泊発電所 3号炉 審査会合における指摘事項への回答

平成26年10月7日
北海道電力株式会社

回答対象の指摘事項（1 / 2）

● 代替格納容器スプレイポンプによる代替格納容器スプレイ タイムチャート(恒設配管化の場合)

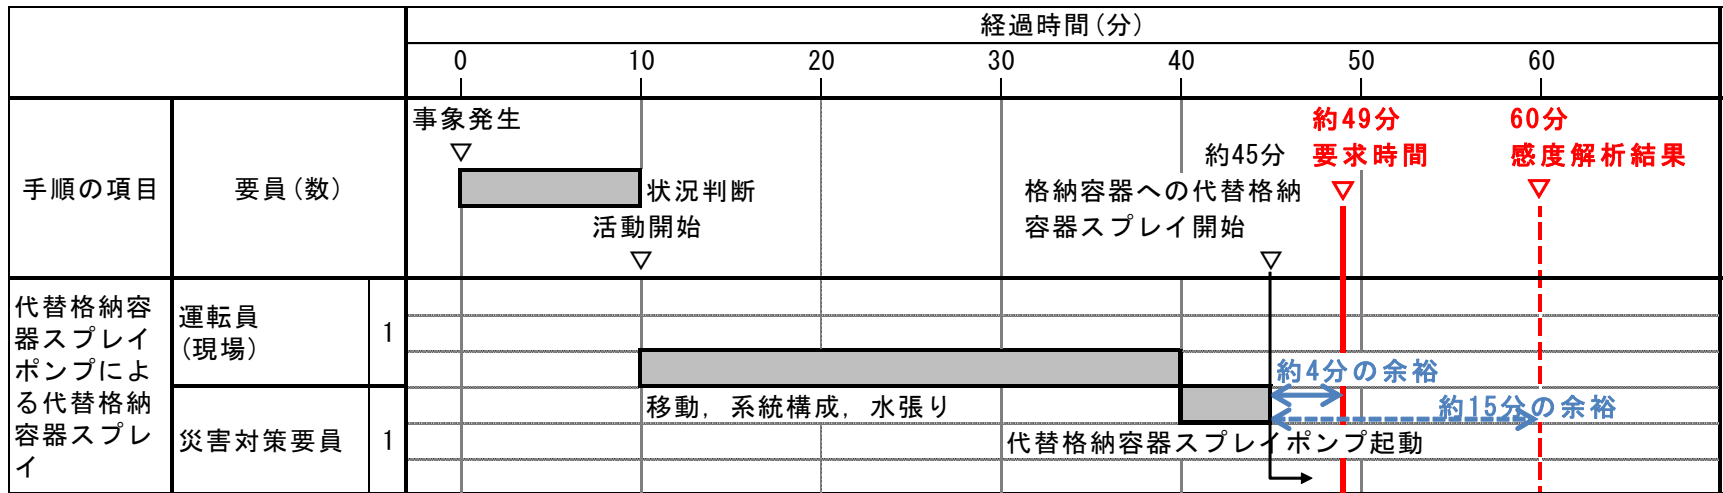
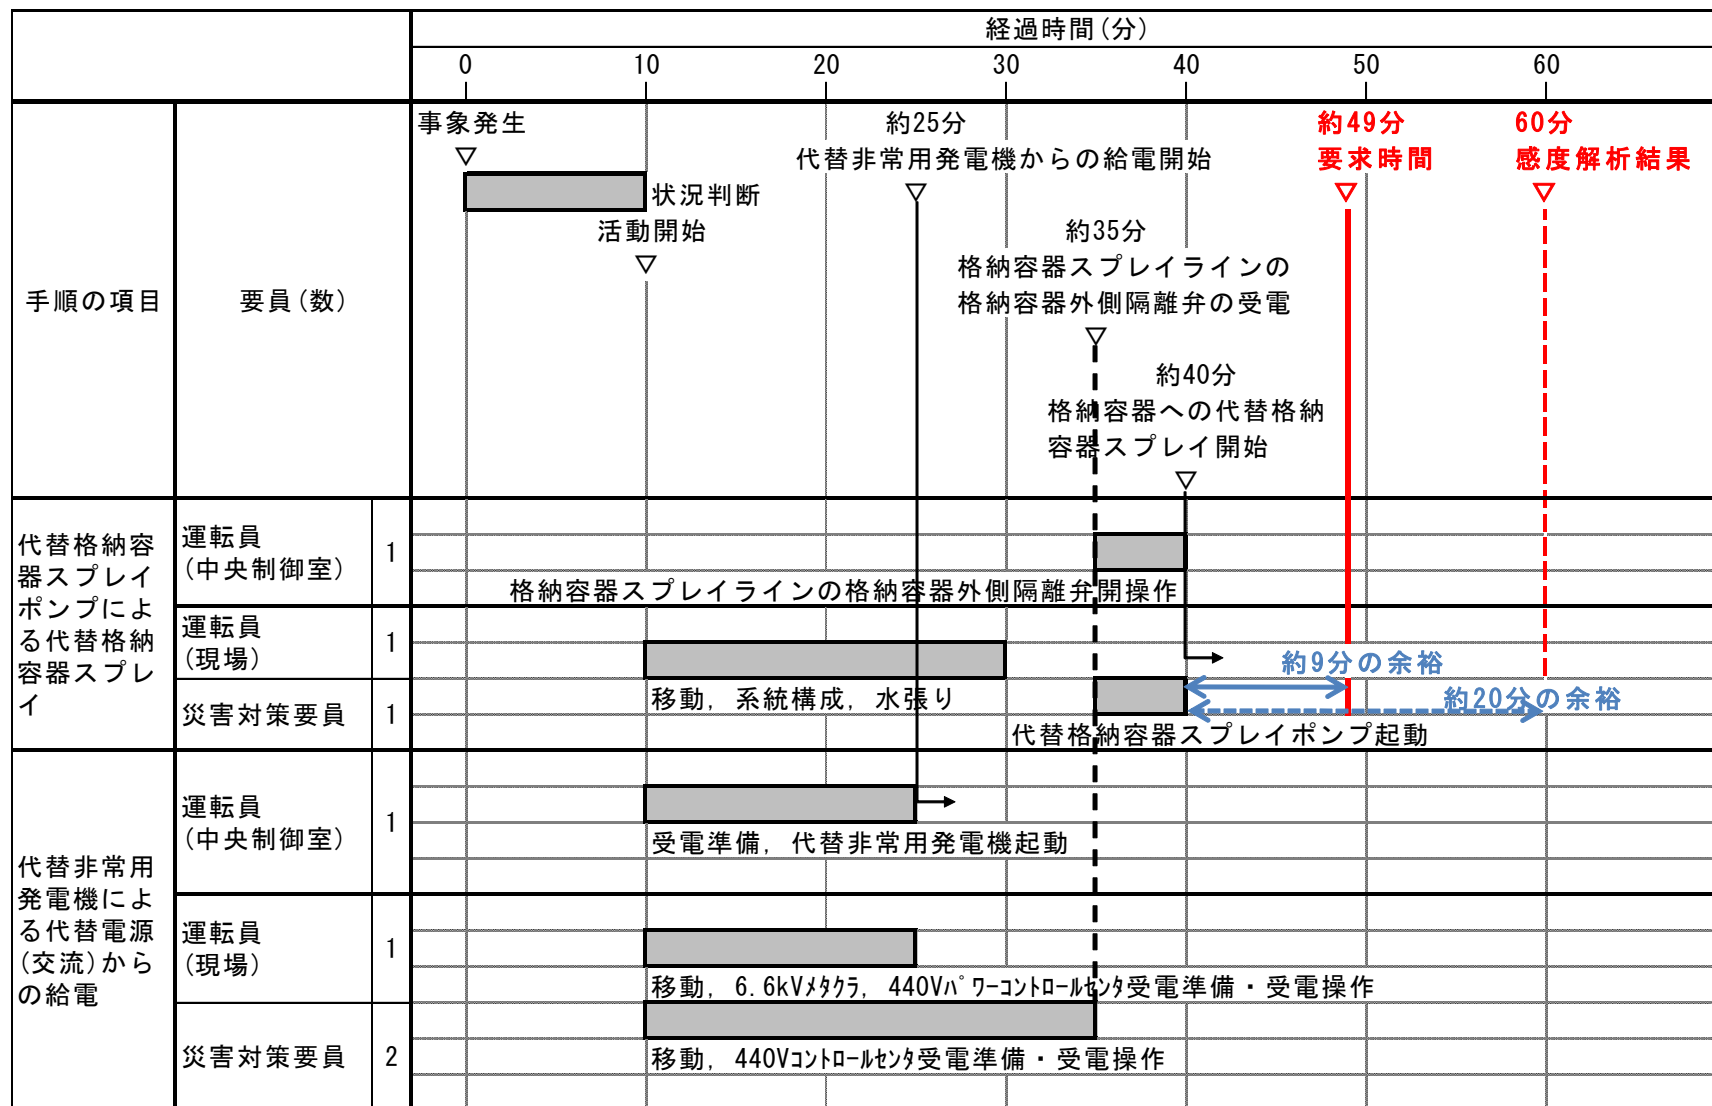
代替格納容器スプレイの起動については時間に余裕がない。作業の成立性について改めて確認する。

- 設備変更により、フレキシブル配管の接続操作がなくなり手動弁の操作のみとなることから、代替格納容器スプレイポンプまわりの系統構成に必要な操作時間を約2分短縮できる。
- 設備変更に伴う操作手順の検討結果より、代替格納容器スプレイポンプまわりの水張りが必要となる範囲を小さくできることから、さらに水張りに必要な操作時間を約9分短縮できる。
- 模擬訓練、類似訓練の結果から、これらの代替格納容器スプレイポンプまわりの系統構成・水張りは、事象発生後約23分に完了する。したがって、十分な余裕を考慮しても、事象発生後約30分には代替格納容器スプレイポンプまわりの系統構成・水張りが完了する。
- 格納容器スプレイラインの格納容器外側隔離弁(電動弁)の開操作について、従来は現場による手動操作としていたが、操作場所が高線量となる可能性もあることから、要員の被ばく低減及び操作性の向上の観点より、中央制御室からの遠隔操作に変更することとした。これにより、電動弁への給電が必要となるが、電動弁への給電は事象発生後約35分に完了できる。
- 電動弁への給電後、電動弁の開操作及び代替格納容器スプレイポンプの起動を実施する。従来から想定している代替格納容器スプレイポンプ起動に要する操作時間が約5分であることから、代替格納容器スプレイポンプによる格納容器スプレイは事象発生後約40分で開始できる。
- 操作の成立性評価の結果、フレキシブル配管による接続の場合より、恒設配管化した場合の方が、操作時間は約5分短縮でき、事象発生後約40分で格納容器スプレイを開始できることから、要求時間までの余裕は約9分となった。
